改善箇所説明図

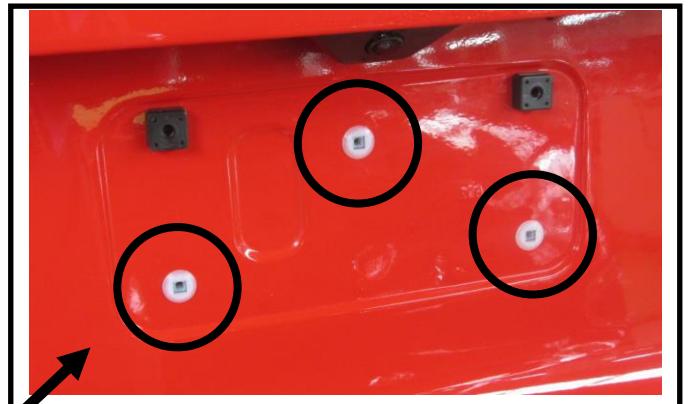
基準不適合発生箇所

車両後部の自動車登録番号票を取り付けるブラケットにおいて、当該ブラケットを車体に取り付ける際、作業指示が不適切なため、車体側の固定具が破損することがある。そのため、そのままの状態で使用を続けると、固定具が外れ、自動車登録番号票が脱落し、最悪の場合、他の交通の妨げとなるおそれがある。

改善の内容

全車両、車両後部の固定具を対策品に交換する。

識別：助手席ドアストライカ下部固定ボルト頭部に黄色ペイントを塗布する。
